## 第60回技能五輪全国大会 旋盤職種 課題図面等の変更

I 部品図面を以下のとおり追加修正します。

部品① 図面

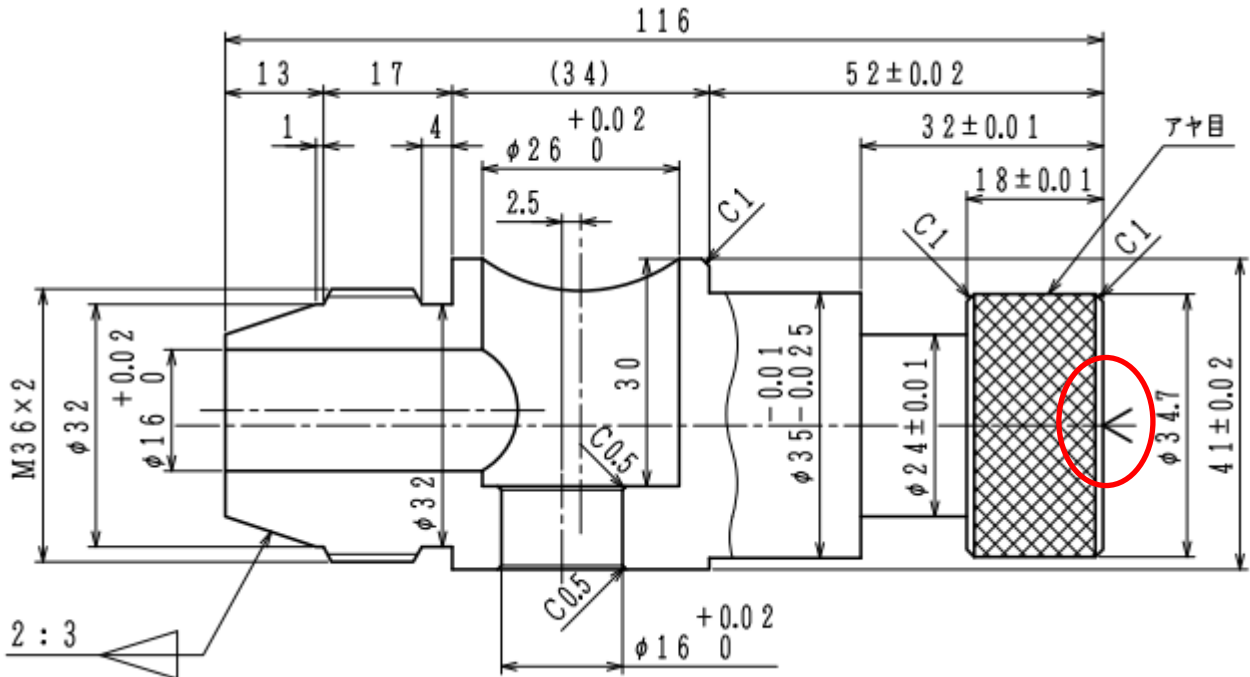
追加修正前

部品①の  $\phi 34.7$  ローレット部先端の端面に、センタ穴加工の図示がない。

課題説明文にはセンタ穴加工の指示はある。

追加修正後

センタ穴加工の図面指示を追加。
